【ご指摘事項】

乾式キャスクの強度評価について、技術基準規則第17条と技術基準規則第26条で評価している評価箇所とその選定の考え方を整理して説明すること。

弊社回答

図1 熱流動解析の評価範囲及び床面コンクリート温度分布

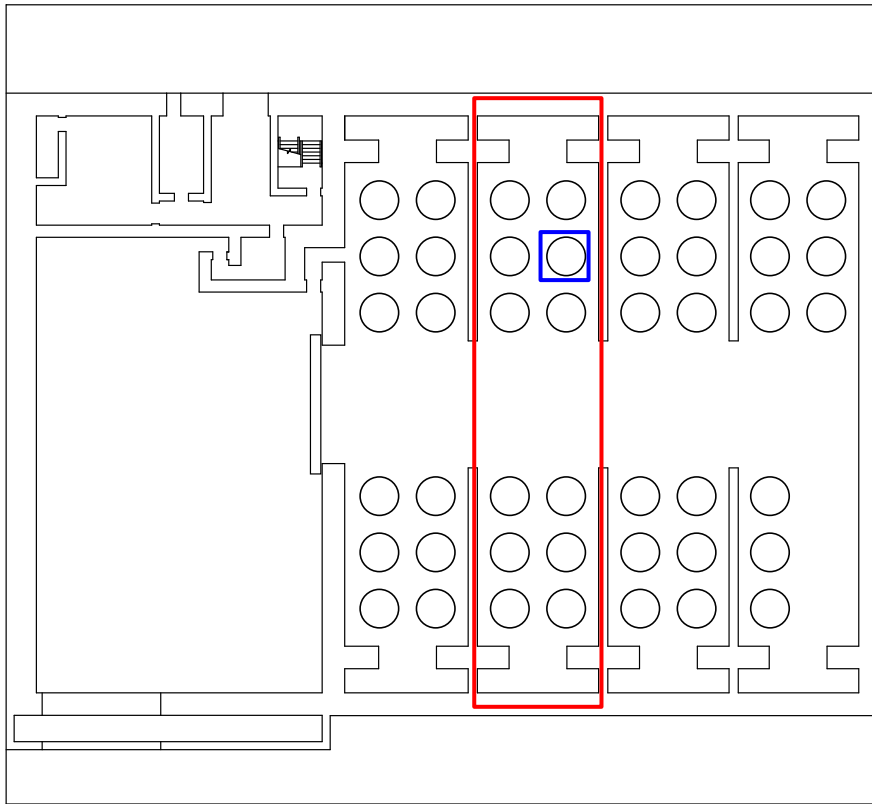
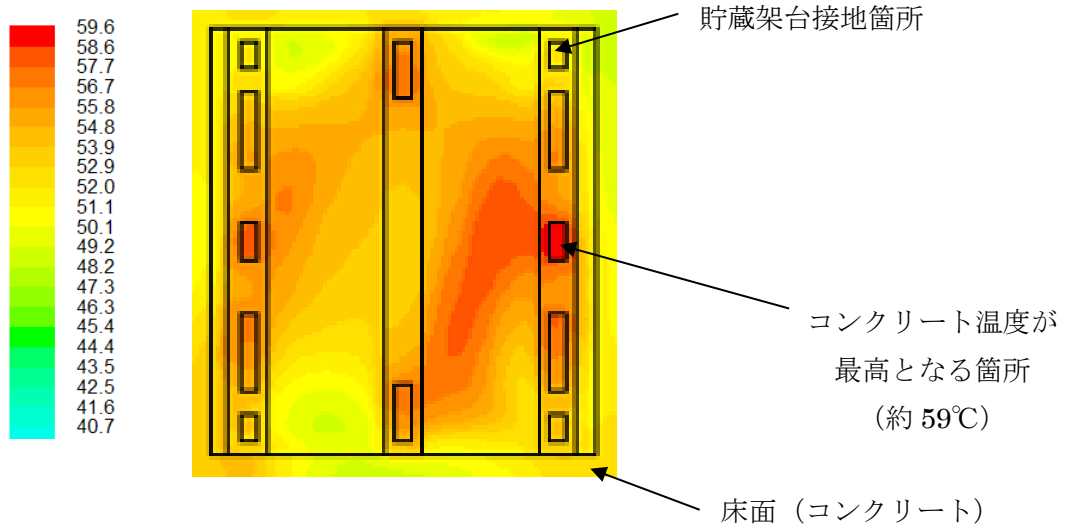
乾式キャスクの除熱評価において、コンクリートの健全性を説明すること。

乾式貯蔵建屋の設計にあたって、乾式キャスクからの熱伝達を考慮した貯蔵エリアの三次元モデルを用い、表 1 の条件で ANSYS FLUENT コード (Ver. 16.2) による直接床面温度の評価を実施している。評価範囲及び床面のコンクリート温度分布図を図 1 に示す。

乾式キャスクを設置した床面のコンクリート温度は 6.5℃以下 (約 5.9℃) となり、健全であると考えられる。
